锦峰路加油站改造项目

## 安全设施竣工验收报告

# 危险化学品建设项目安全设施竣工验收专家组审查意见

### 安全验收评价报告（根据评审会要求）修改记录

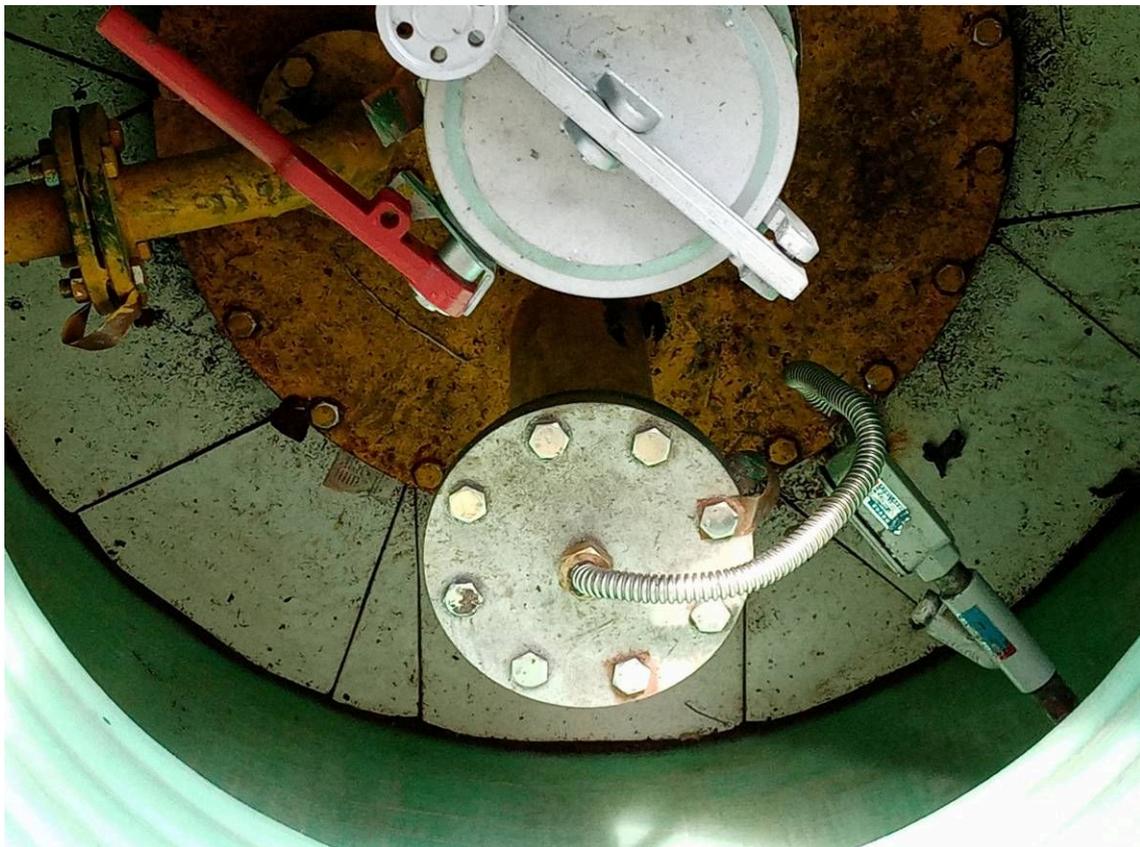
序号	交换意见内容	结果	备注
1	报告收集的建设项目资料文件和情况是否与建设项目现场和实际情况一致、真实有效	与实际情况一致、真实有效	
2	安全验收评价报告中对企业、建设项目的情况描述、分析是否和企业提供的资料一致	与企业提供的资料和实际情况一致	
3	危险有害因素辨识是否充分并符合建设项目特点、实际情况	危险有害因素辨识符合项目特点	
4	报告提出的对策措施是否符合本项目的特点、具有针对性和可操作性	对策措施符合法律法规的要求	
5	评价结论是否客观、正确并符合实际情况	结论符合实际情况	
6	报告提出的整改、提高改进措施企业是否符合法律法规的要求	整改意见已经基本完成	
7	卸油区未设置周知卡及卸油操作规程标志	卸油区设置物料周知卡及卸油操作规程
